WATERMAEL-BOITSFORT. Logis-Floréal Rue des Gloxinias, 3

PERMIS UNIQUE : Stabilisation de l'annexe arrière

**Avis conforme de la CRMS**

Photos extraites du dossier de demande

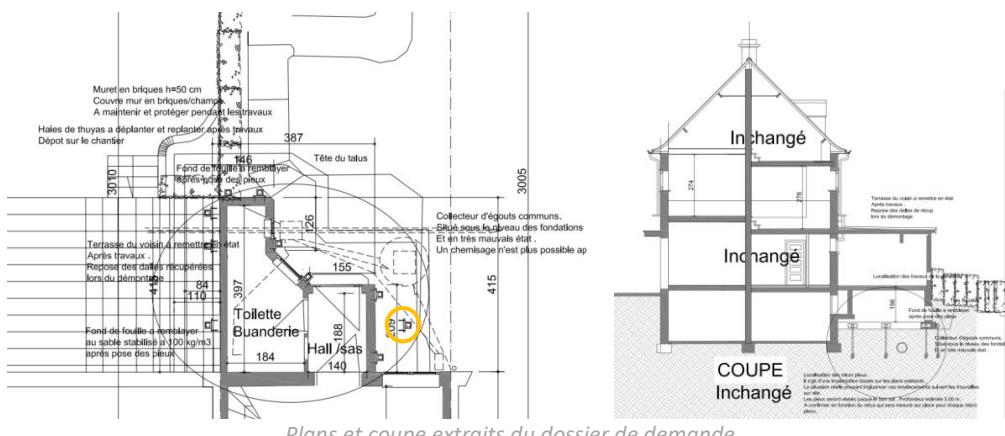
Des fissures structurelles traversantes sont apparues dans l'annexe à la suite d'un affaissement du sol. Celui-ci résulte de la dégradation d'un collecteur d'égout ancien, situé sous la terrasse et l'annexe. En raison de l'ampleur des fissurations et déformations constatées dans l'annexe ainsi que la pression exercée sur les baies, les menuiseries d'origine ont dû être déposées.
